# 감사결과처분(요구)서

제 목 △△ 진입도로 정비공사 공종 변경 필요  
관 계 기 관 △△△국립공원사무소  
내 용

| 공 사 명                              | 공 사 기 간                   | 주 요 공 사 내 용   | 계약금액(천원) | 계 약 업 체 |
|------------------------------------|---------------------------|---------------|----------|---------|
| △△국립공원 생태문화·교육 플랫폼 구축 △△ 진입도로 정비공사 | '21. 10. 29.~ '23. 5. 22. | △△ 진입도로 신설 1식 | 911,268  | △△△△(주) |

- 설계도면 및 현황사진

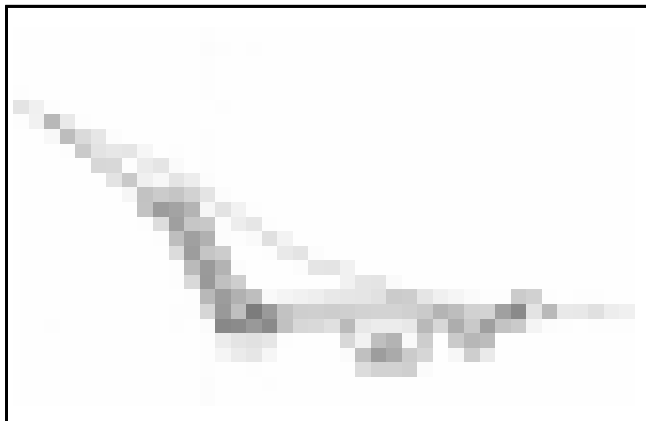
- △△△국립공원사무소에서는 생태문화·교육플랫폼 구축사업의 일환으로 신설 중인 △△야영장과 힐링센터를 연결하는 도로인 △△ 진입도로 정비공사를 시행(착공: '21. 10. 29.) 중에 있으며, 공사구간 내 기존 U형측구 농업용수로 를 정비하고자 PC암거 설치 및 힐링센터에서 배출되는 오수를 공공오수시설로 연결하기 위한 오수관로 설치를 설계에 반영하였으며,
- 공사사진 확인결과 기존 농업용수호가 충분히 제기능을 유지하고 있어 정비가 불필요하고, 힐링센터 신축계획 확인결과 힐링센터 오수관로와 진입도로 오수관로 관경이 다르고 관로 접합 수량이 과다 설계되어 있어 현장 실정에 맞게 변경이 필요한 실정임.
- 설계내역 중 반영되어 있는 PC암거 설치 수량을 변경하고(36m → 0m), 오수관로 관경을 D250mm → D200mm로 변경 및 관로 접합을 본당 1개소씩 접합으로 변경하여 공사비를 재산정할 경우, 공사비 약 35,144천 원을 절감할 수 있는 것으로 확인되었다.

- 현장 여건에 맞는 공종 변경·삭제 등 설계변경을 통해 총 공사비(50,609천원) 예산을 절감하도록 감액 조치
